ACTA DE INSPECCIÓN

AGENDA DE INSPECCIÓN CSN/AIN/VA2/16/943

INSPECCIÓN AL EJERCICIO DE VALIDACIÓN DE LA ESTRATEGIA DE LUCHA CONTRA GRANDES INCENDIOS EN C.N. VANDELLÓS II

Ampliación de parte del Anexo IV "Actuación esperada por el Jefe de Turno en caso de incendio" del PCI-90

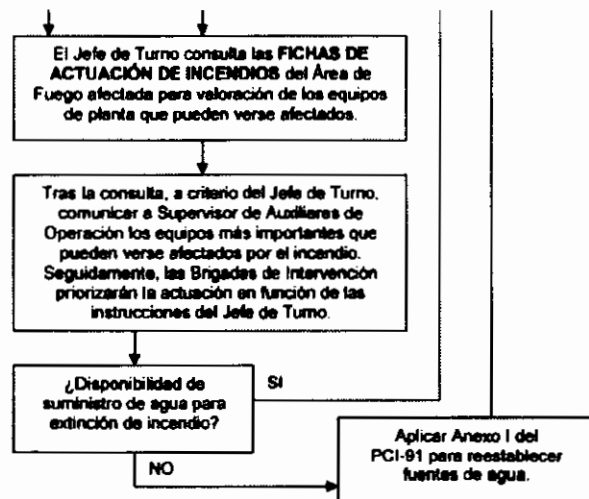
• **Página 3 de 5, quinto párrafo.** Comentario.

Clarificar que la entrada en la ejecución del Plan de Extinción de Grandes Incendios corresponde a un suceso más allá de la base de diseño para pérdida de grandes áreas y no para alcanzar la parada segura en caso un suceso base de diseño, por lo que se debe valorar la afectación de los equipos necesarios para ejecutar las acciones de las Guías de Mitigación de Daño Extenso.

Por otro lado, sí que se identifica el responsable de dicha valoración. El Jefe de Turno comunica al Supervisor de Auxiliares de Operación (Asesor Técnico de la Brigada) los equipos más importantes que pueden verse afectados por el incendio y establece las prioridades de la intervención.

Las primeras actuaciones a llevar a cabo tras la detección de un incendio en CN Vandellòs II se describen en el procedimiento PCI-90 "*Guía de actuación en intervenciones de la Brigada de Contra Incendios*". Tal y como puede verse en el diagrama de decisión del Anexo IV "*Actuación esperada por el Jefe de Turno en caso de incendio*", es el Jefe de Turno quien, a través de la consulta de la Fichas de Actuación en caso de Incendio, da las ordenes a la Brigada de las prioridades en la intervención (Plan Estratégico).

De este modo, la evaluación sobre los equipos afectados en el incendio se realiza antes de entrar en el PCI-91 "*Plan de Extinción de Grandes Incendios*".

Tal y como puede verse en la figura anterior, el Jefe de Turno analiza la disponibilidad de suministro de agua de extinción de incendios antes (PCI-90) de entrar en el PCI-91 "*Plan de Extinción de Grandes Incendios*".

Comentario a la página 3 de 5, quinto párrafo

No se acepta el comentario del titular porque el mismo no afecta al contenido del Acta.

Comentario a la página 3 de 5, último párrafo

Se acepta el comentario del titular sin modificar el contenido del Acta por resultar una aclaración adicional de ANAV que no fue puesta de manifiesto durante la inspección y, por ello, no pudo ser comprobada ni verificada por la Inspección.
